改善箇所説明図

改善の内容

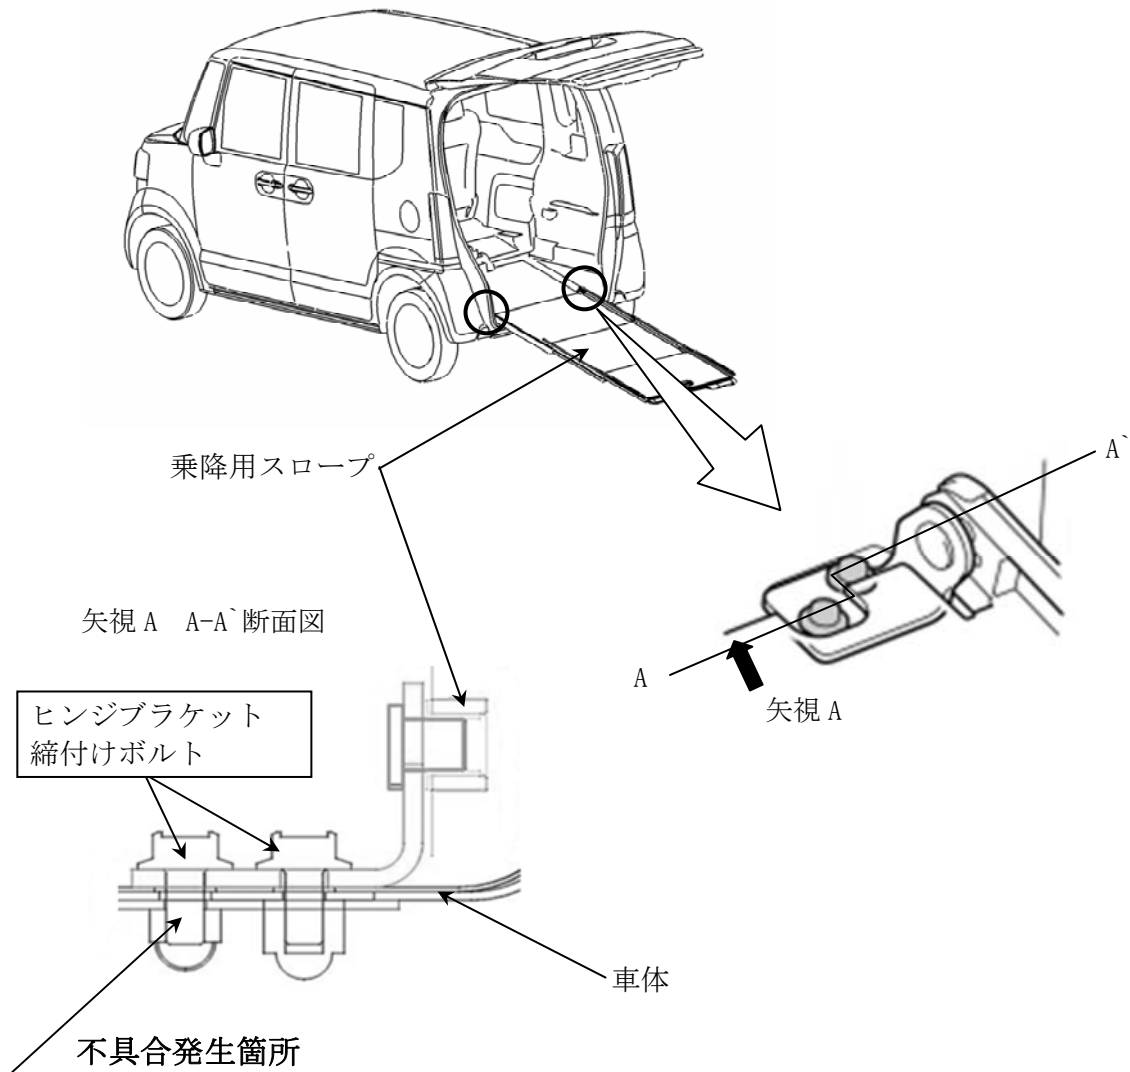
乗降用スロープ装着車において、スロープを車体に固定するヒンジブラケット締付けボルトの締付けトルクが不適切なため、使用過程で当該ボルトが緩むものがある。そのため、スロープ引き出し時または使用時に、スロープが外れるおそれがある。

全車両、緩み防止剤を塗布した締付けボルトに交換するとともに、適正なトルクで締め付ける。

注： は交換部品を示す。
